前回までの委員会における 主な指摘事項とその対応

令和3年12月2日

国土交通省 中部地方整備局

庄内川河川事務所

整備計画策定時以降の土地利用の変遷

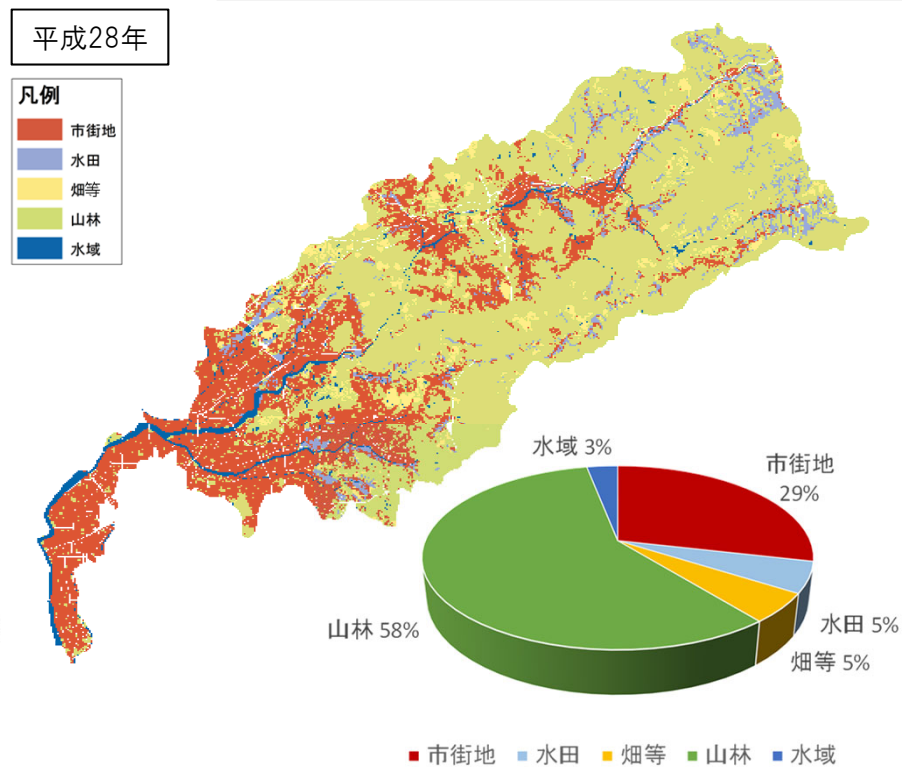
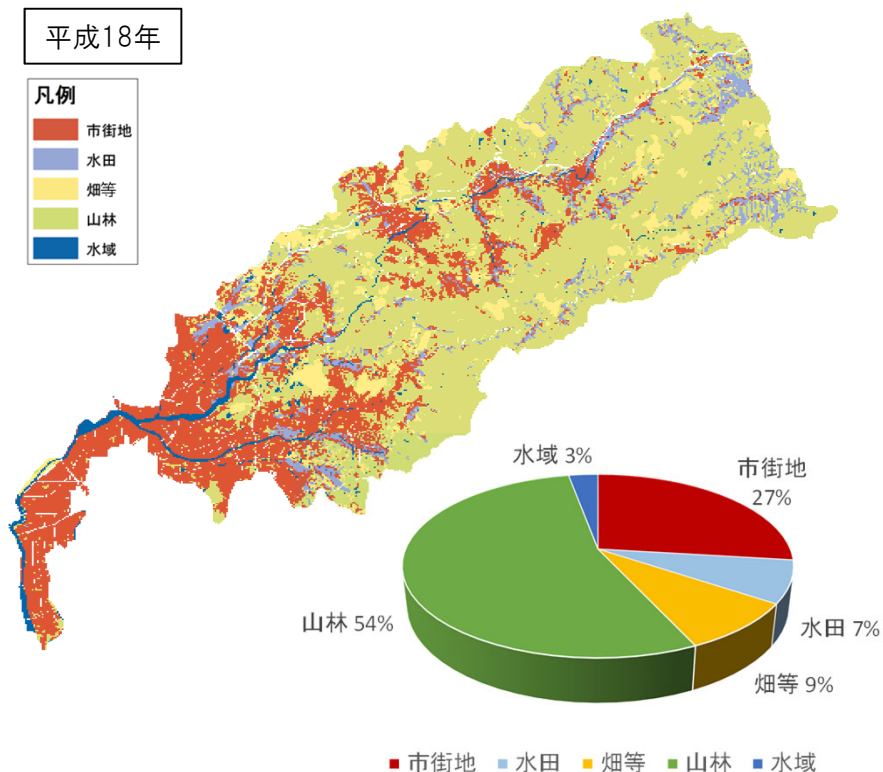
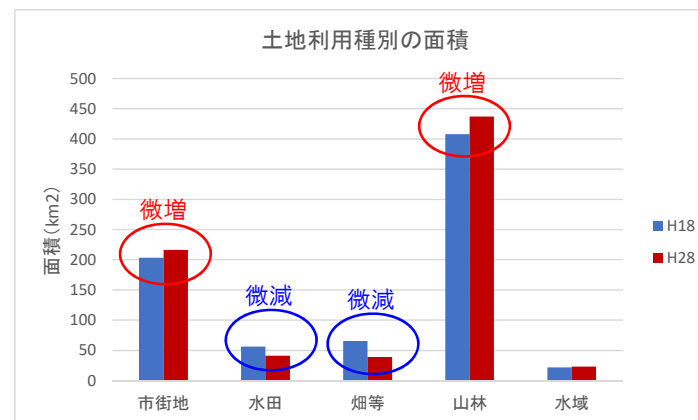
指摘事項	対応
1	ソフト対策として情報提供のシステムが整備計画策定時からどのように変わっているのか、これまでの経緯も含めて、次回以降に示してほしい。	(資料-3 P8~10にて、説明)
2	土地利用の変化において、山林が増えている理由はなにか。	(本資料P2、3にて、説明)
3	土地利用について、流域全体で見ると大きな変化ではないが、特定の地域においては、集中して変化している可能性があるため、その影響についても確認すべき。	(本資料P2、3にて、説明)
4	水源涵養機能や土砂流出の抑制の観点から森林の整備・保全是重要であるが、民有林に対する補助制度等の対策はどのような状況か。	<ul style="list-style-type: none"> ・民有林の所有者に対し、造林や間伐等の作業に係る費用の一部を、国から都道府県を通じて補助金が交付する制度がある(森林環境保全直接支援事業)。 ・また、災害防止等の観点から緊急的な森林整備が求められる場合など、県や市町が発注して、民有林において間伐等を行う制度(特定森林再生事業)や森林整備センターが分収造林契約方式により奥地水源地域の民有保安林において間伐等を行う制度(水源林造成事業)もある。 ・関係機関からは、上記の施策を活用しながら、流域治水の取り組みと連携して対策を実施すると聞いている。
5	地蔵川の内水対策による庄内川本川への影響についても、定量的な評価を提示してほしい。本川の堰による水位上昇やそのバックウォーターでの八田川の堰上げと地蔵川の内水排除など、相互に関係する事象を総合的に整理されたい。	(本資料P4にて、説明)
6	地震・津波対策について、「南海トラフ地震対策」といった表現を使うなど一般の方にわかりやすい表現を検討してほしい。また、木曾川の河口部との状況の違いなど整理していただきたい。	(本資料P5にて、説明)

10年間の土地利用の変化

整備計画策定時以降、市街地、山林は若干の増加傾向(それぞれ2%、4%増)、一方で水田、畑等は減少傾向(それぞれ2%、4%減)にあるが、流域全体としては大きな変化は見られない。

一方で、H18とH28の土地利用の判読方法が変化しており、上記の変化は、それによる影響も含まれている。

※H18土地利用評価では、メッシュ内を4分割したなかで最頻種別を採用しているのに対し、H28土地利用評価では、メッシュ内の中心点の種別を採用
